Technický list změny (TLZ) č. 04

TLZ č./verze:	ZL č. 04
Datum předložení TLZ:	
Smlouva o dílo (SoD) č.:	1862995012
Ze dne:	20.08.2018
Projekt registrační číslo:	CZ.02.1.01/0.0/0.0/16_017/0002654
Stavba:	INMODOS_Rekonstrukce laboratoří DSP – opakování
Objekt:	budova A, budova B Praha 6 Technická 3 - 5
Název změny:	B 158 - provedení omítky po demontáži původní digestoře

KRYCÍ LIST ROZPOČTU - ZL č. 04

Název stavby Laboratoře VŠCHT laboratoř 25 B 158,158a,159 - ZL č. 04	JKSO
Název objektu	EČO
Název části	Místo Praha 6
Objednatel	IČ
Projektant	DIČ
Zhotovitel	Dne 18.1.2017
Rozpočet číslo	Zpracoval

Změna Z.L. č. 4

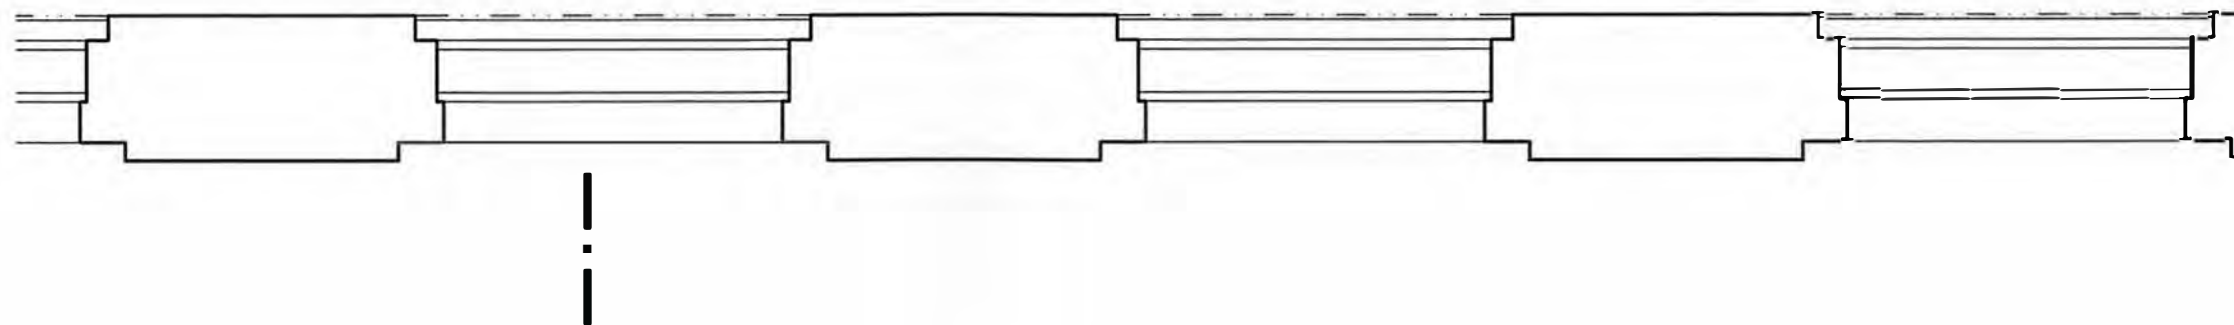
V laboratoři B 158, na přilehlé chodbě, byla dle PD demontována stávající digestoř. V projektu nebyla navržena omítka v místě odstraněné digestoře.

Provedení omítkových vrstev a malby

Provedení omítkových vrstev a malby.

26.2.07
Lab 3.104

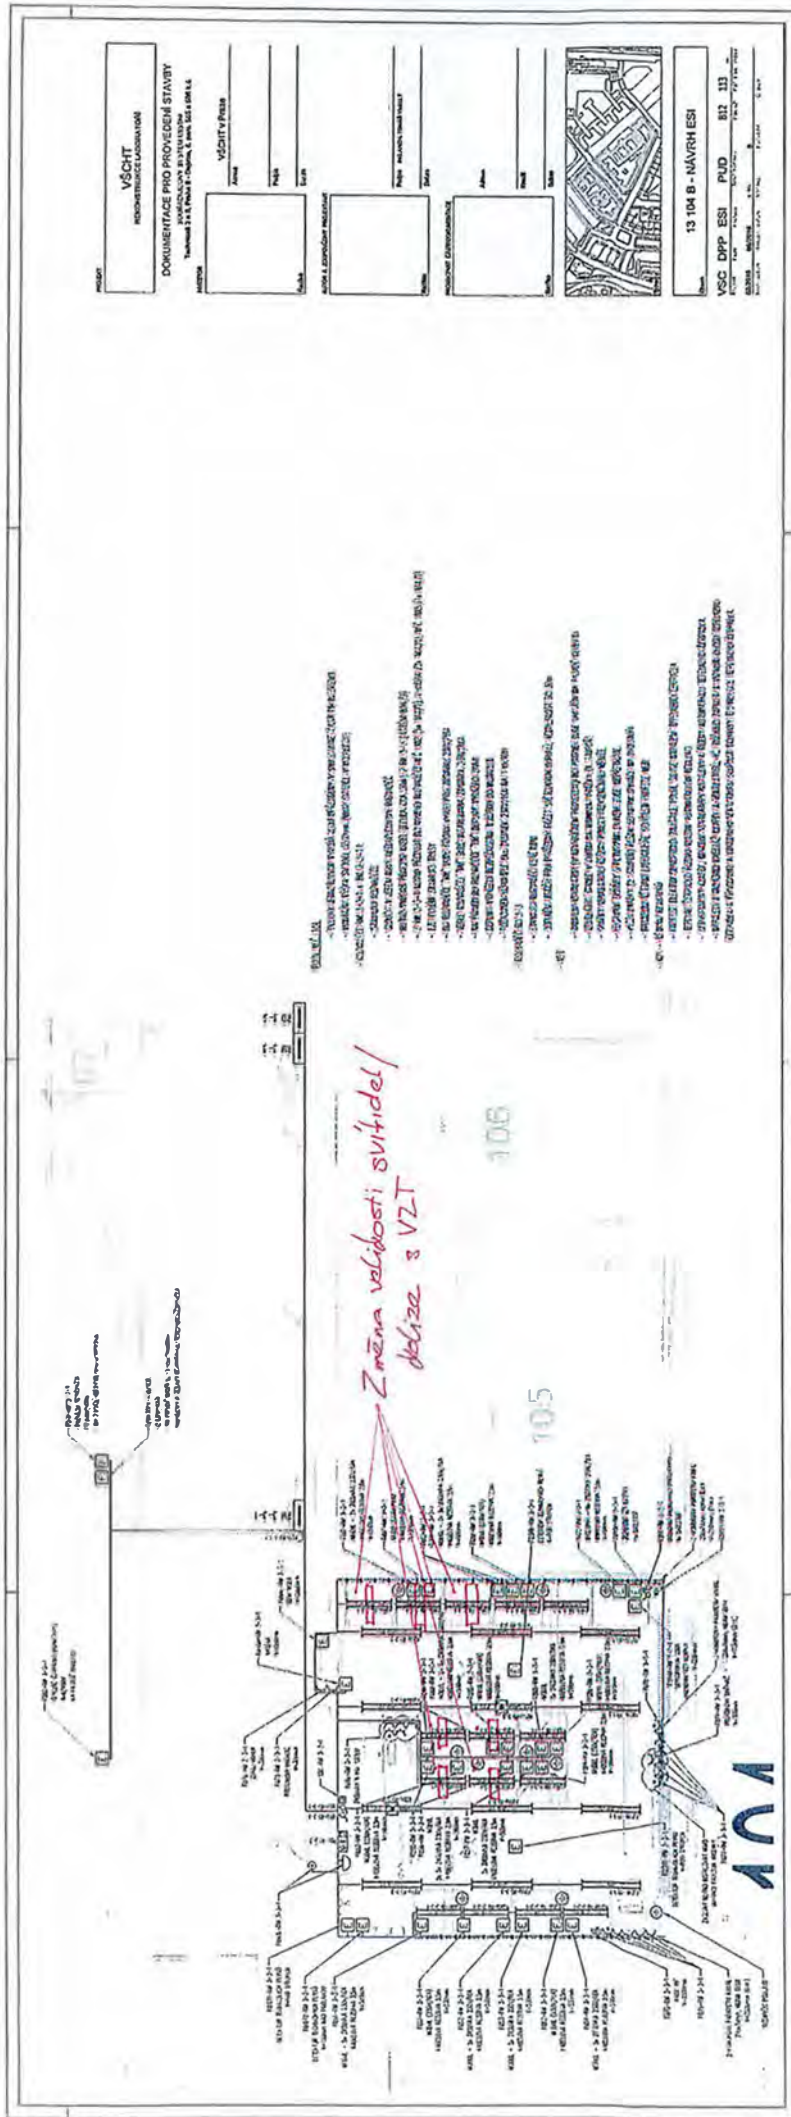
Doplnění elektroinstalací nutných pro správný chod laboratoří.: 4-02 - BS 52 - chybějící přívod NN pro silové napájení venkovní chladicí jednotky; 4-03 - BS 52 - změna jištění pro vývěvu - 380V; 4-04 - BS 49 - rozdělení žlabu na silovou a slaboproudou část, doplnění zásuvek, změna ovládání světel; 4-05 - BS 52a - doplnění přívodu pro myčku; 4-06 - UPS - odpočet UPS ze silových rozvaděčů; B 104 - změna typu světel na stavebnicových modulech

Úpravy a doplnění elektroinstalací dle specifikace v příloženém VV

SCHEMA ZAPOJENI ROZVADECE RM 6-4-5n

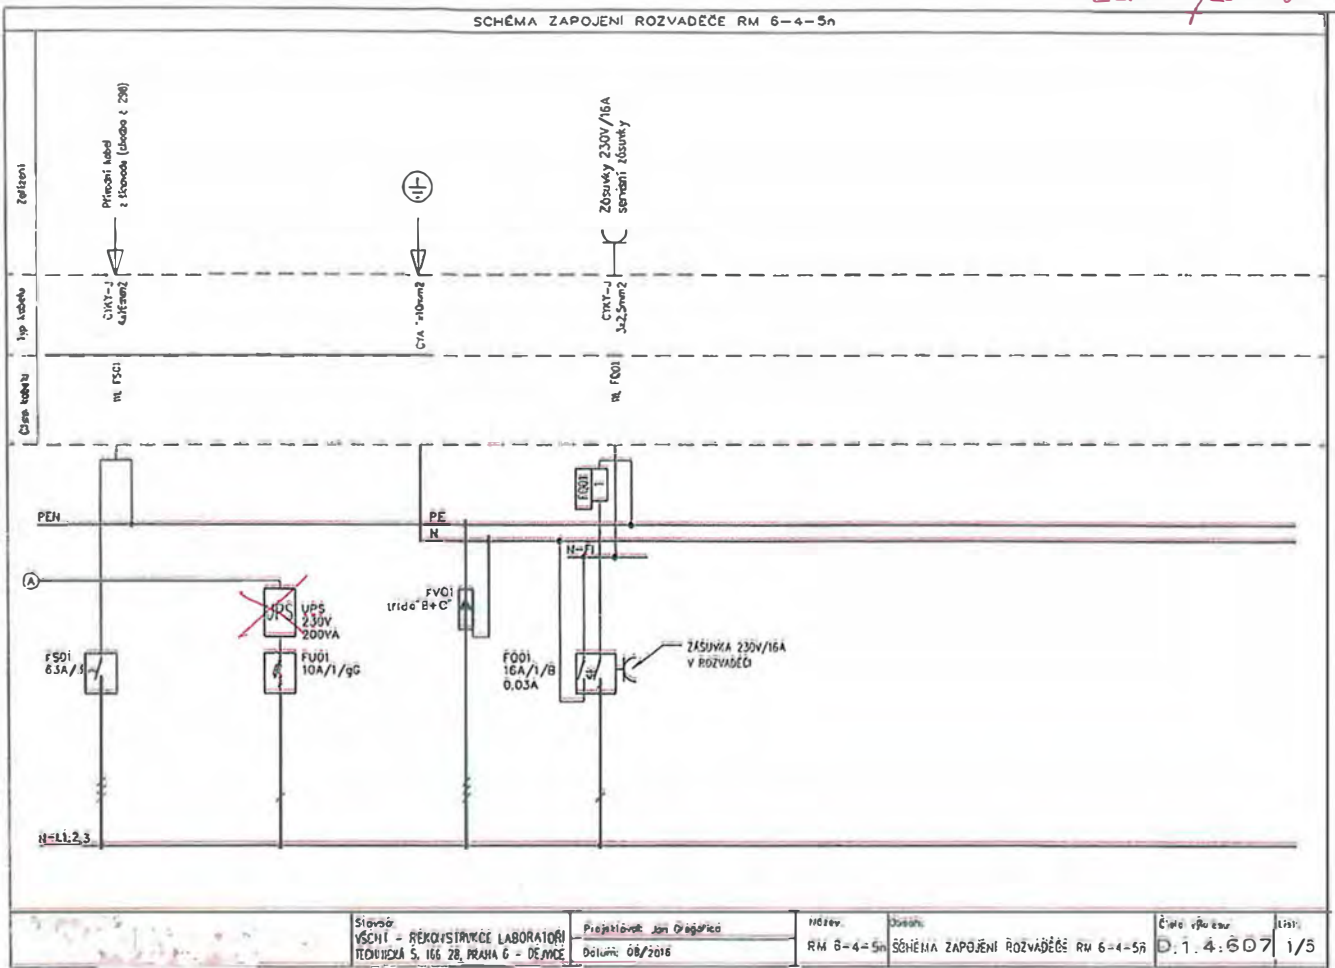
Číselné zařídění	Popis	Měrná jednotka	Množství	Kč/MJ	Celkem
500	Rozvaděče				
501	Odpočet UPS lab. A273 rozv. RM 6-4-5n a B104 rozv. RM 3-3-1	kpl	-2	685,10	-1 370,20
					-1 370,20

SCHEMA ZAPOJENI ROZVADECI RM 3-3-1

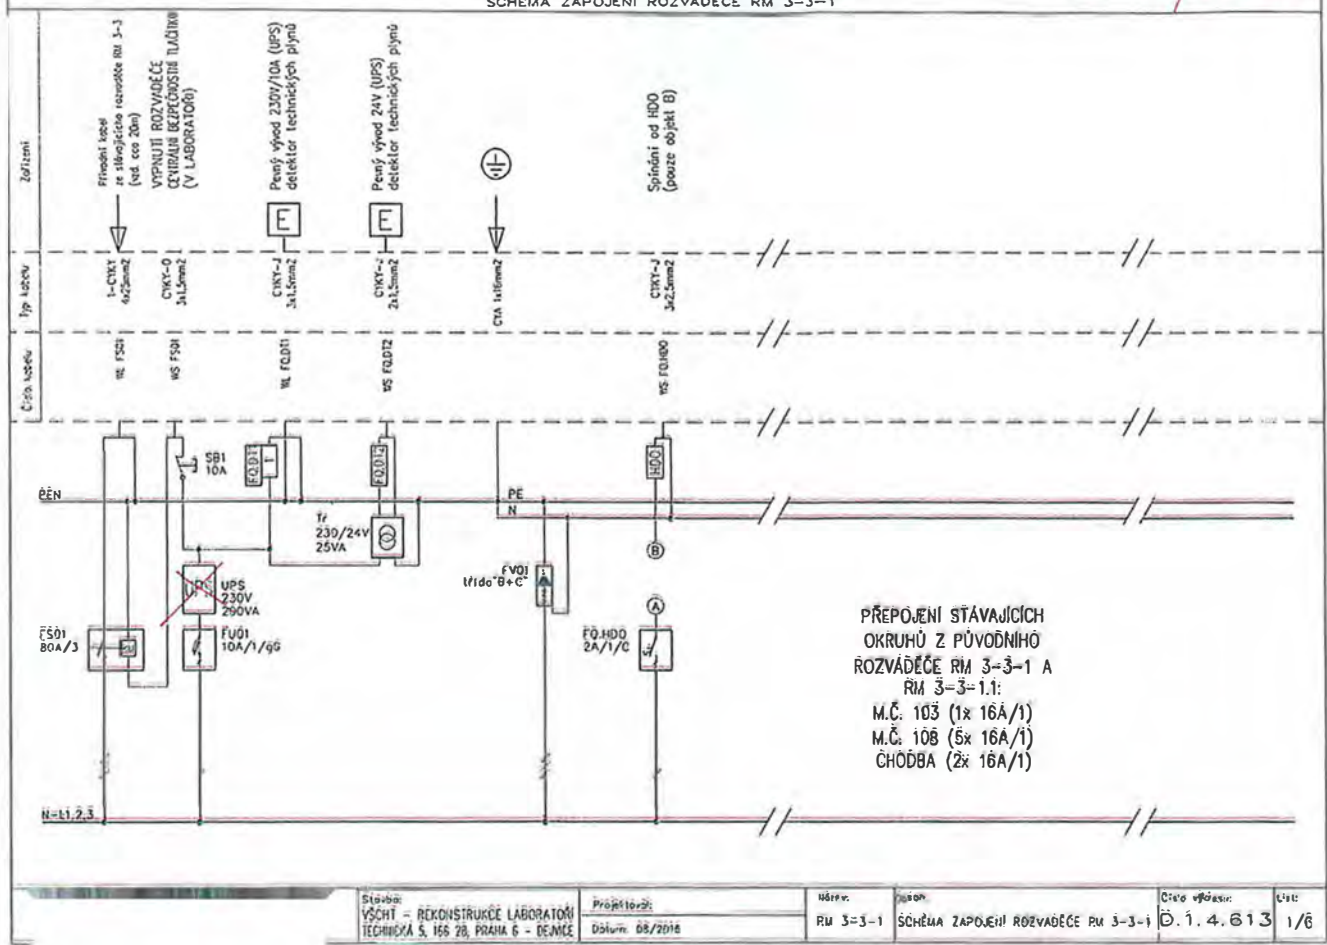
Číselné zatřídění	Popis	Měrná jednotka	Množství	Kč/MJ	Celkem	
	Změna svítidel v mč.B-104					
200	Svítidla, včetně zdroje, montážního boxu a instalačního materiálu					
204	PŘISAZENÉ LED SVÍTIDLO, IP65, 1x16W	kpl	-7	1 638,00	-11 466,00	SOD
	Svítidlo IP66 LED 1x18W 4000 K, 2300lm, 612mm	ks	7	1 987,20	13 910,40	Indiv
					2 444,40

13_A_405, 405a

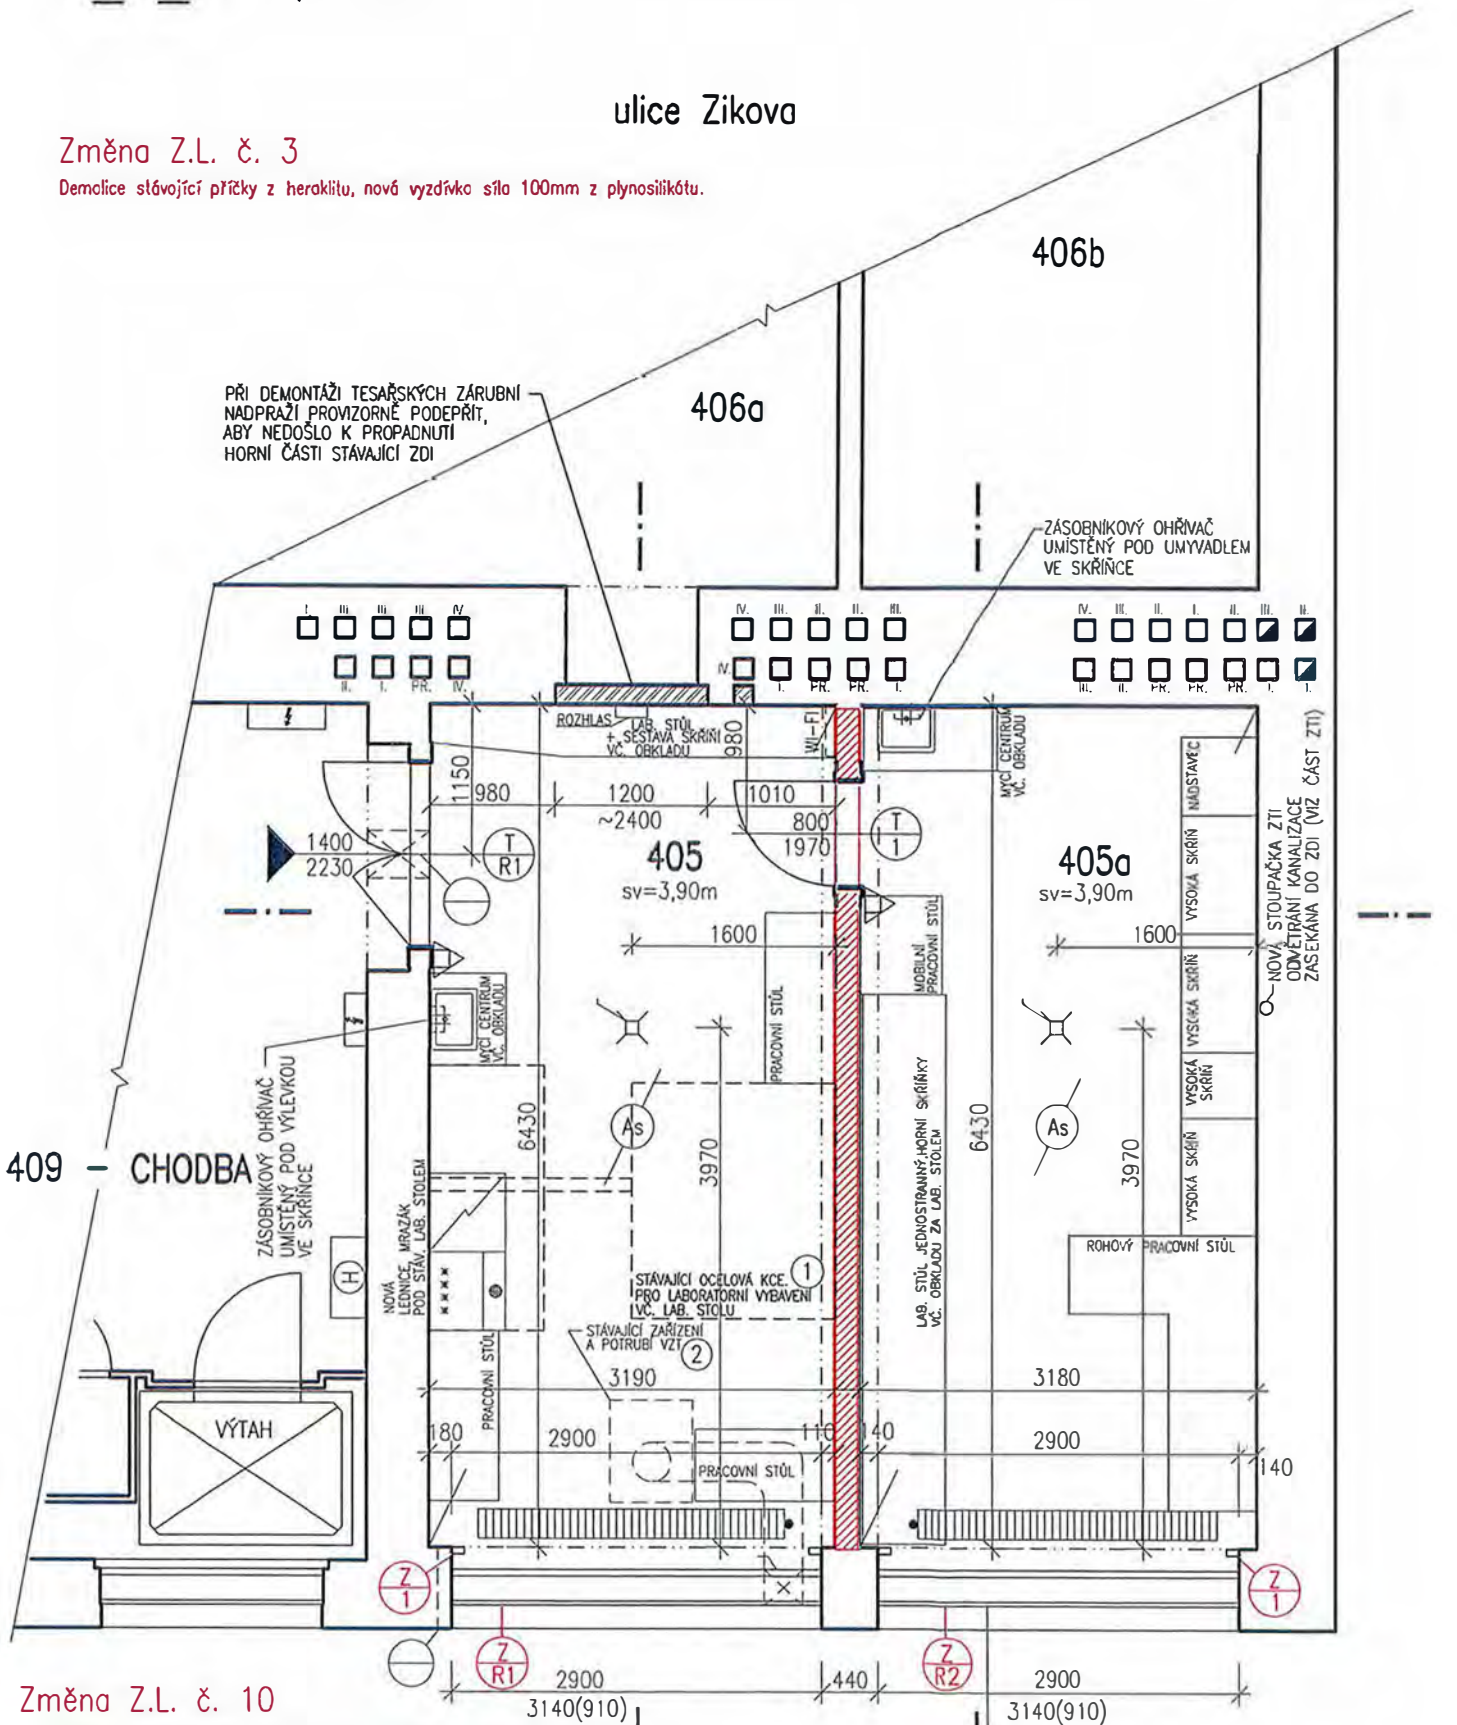
Změna Z.L. č. 3

Demolice stávající přčky z heraklitu, nová vyzdívka síla 100mm z plynosilikátu.

Změna Z.L. č. 10

Změna hliníkové lamelové rolety za textilní roletu v provedení Blackout

Změna Z.L. č. 17

Demontáž a opětné montáž fixního zasklení, nahrazení průhledně výplně oken za neprůhledně

Změna Z.L. č. 12

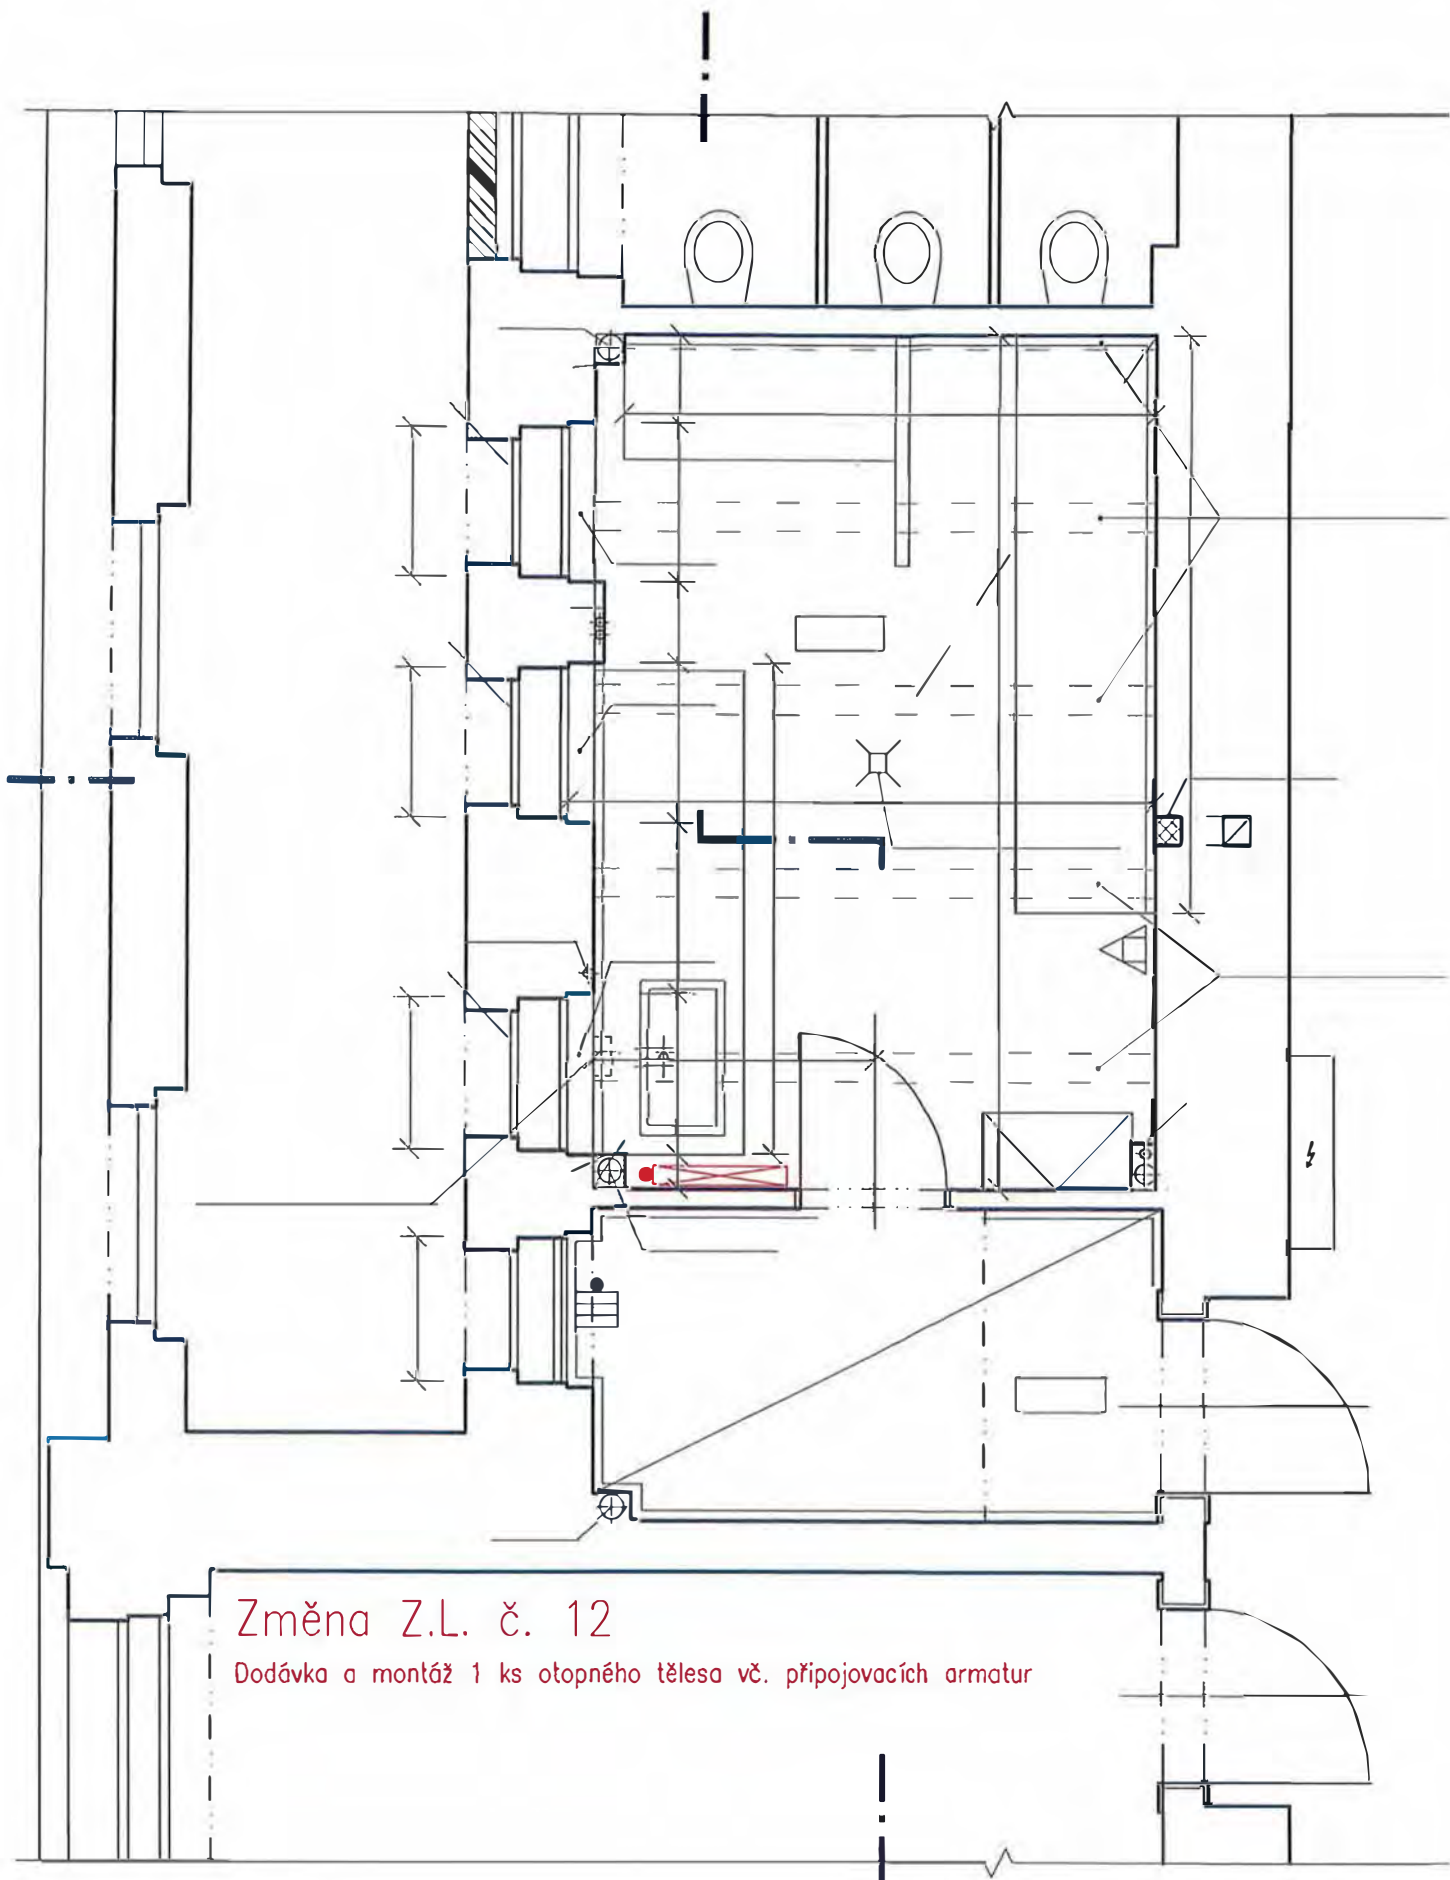
V místnosti A 70 dochází změnou užívání místnosti k nutnosti osadit otopné těleso z důvodu potřeby zajistit tepelný komfort osobám, které budou v místnosti trvale pracovat. Otopné těleso je zakresleno v PD - stavební část, PD - oddíl Topení ale není součástí dokumentace stavby.

Dodávka a montáž 1 ks otopného tělesa vč. přípojovacích armatur

Dodávka a montáž 1 ks otopného tělesa vč. přípojovacích armatur.
